PYTANIA ODPOWIEDZI NR 3
DO
SPECYFIKACJI ISTOTNYCH WARUNKÓW ZAMÓWIENIA
W TRYBIE PRZETRAGU NIEOGRANICZONEGO
NA ROBOTĘ BUDOWLANĄ:

TERMOMODERNIZACJA BUDYNKÓW
ZESPOŁU OPIEKI ZDROWOTNEJ -
SZPITALA POWIATOWEGO W PIŃCZOWIE

„Poprawa efektywności energetycznej z wykorzystaniem odnawialnych źródeł energii obiektów

Zespołu Opieki Zdrowotnej –szpitala powiatowego w Pińczowie”

PLAN SYTUACYJNY

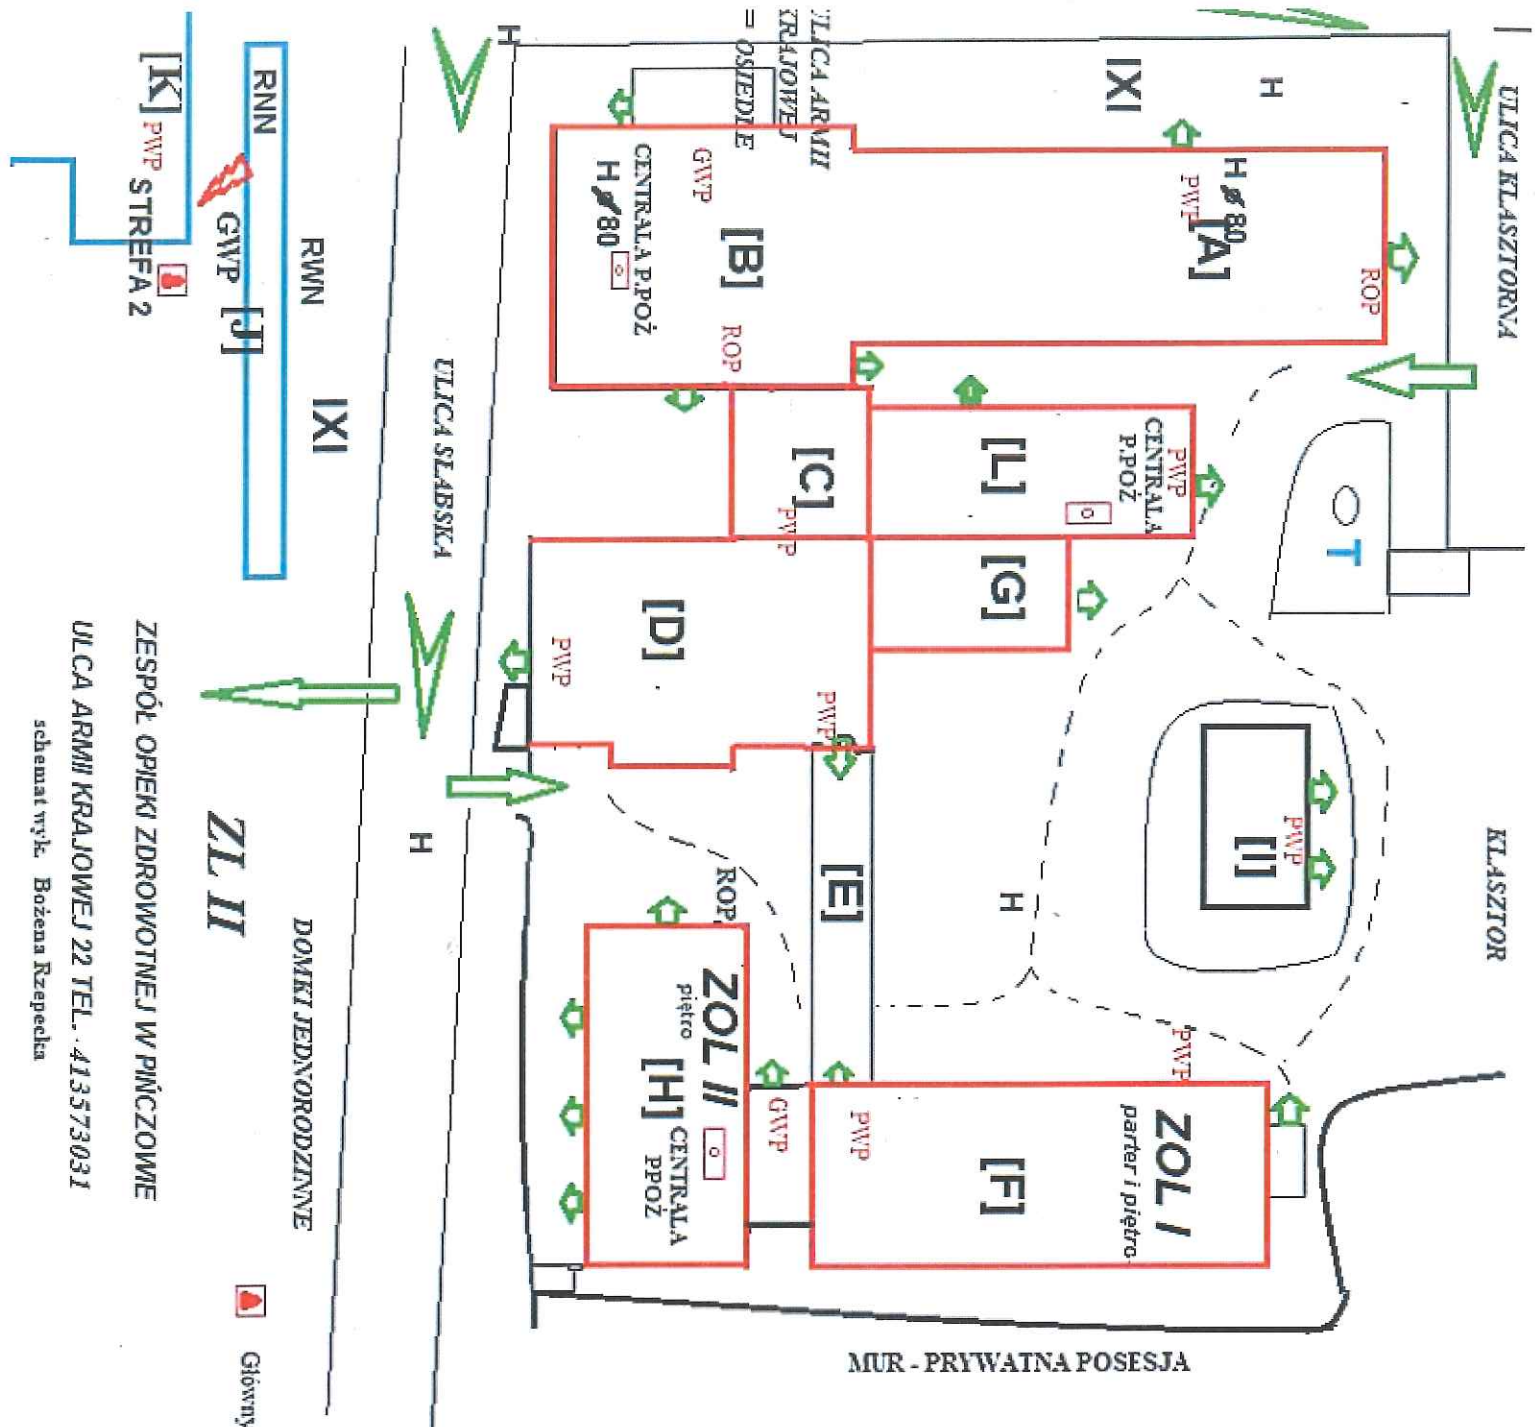
Prosimy o potwierdzenie, iż obiekty budowlane objęte przedmiotem zamówienia spełniają wszystkie obecnie obowiązujące wymagania z zakresu ochrony przeciwpożarowej.

Przedmiotem zamówienia nie są roboty doprowadzające obiekty szpitala w zakresie obowiązujących wymagań z zakresu ochrony przeciwpożarowej. Przedmiotem zamówienia są działania termomodernizacyjne oraz wykonanie robot budowlanych w tym zakresie oraz niezbędnych robót towarzyszących dla osiągnięcia założonych efektów termomodernizacyjnych. Nie mniej na potrzeby przygotowania oferty załączamy do niniejszej odpowiedzi <Plan sytuacyjny ewakuacji ZOZ w Pińczowie> zawierający między innymi istniejące strefy pożarowe.
